**Avis de la Mission Régionale d'Autorité environnementale
de Nouvelle-Aquitaine sur
un projet de parc photovoltaïque au sol de 27,7 ha
aux lieux-dits *La Rousselière* et *La Tenue du chemin de Poit*
sur la commune de **La Chapelle-Bâton (86)****

n°MRAe 2022APNA89

dossier P-2022-12689

Figure n°4 – Aménagements agricoles du projet (source : étude préalable agricole, page 46)

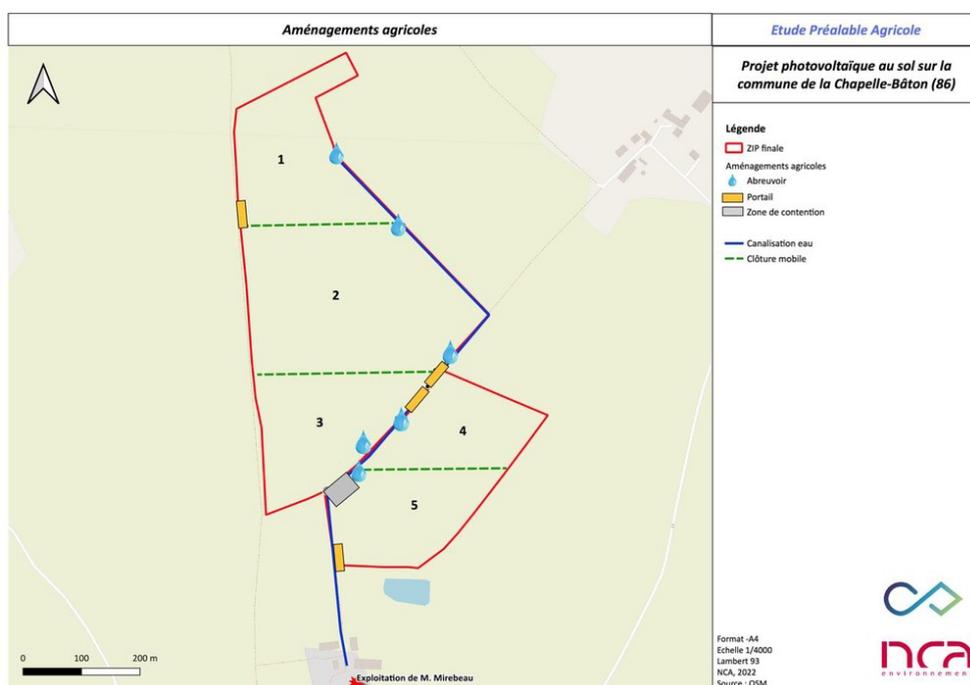
Une canalisation et 6 abreuvoirs seront mis en place sur le site pour l'abreuvement des animaux. 3 clôtures mobiles et 4 portails « agricoles » permettront de créer 5 zones pour le pâturage tournant des ovins. Une zone contention pour la manipulation des animaux sera également aménagée. Les aménagements agricoles prévus dans le cadre du projet sont représentés sur la figure n°4 ci-après.
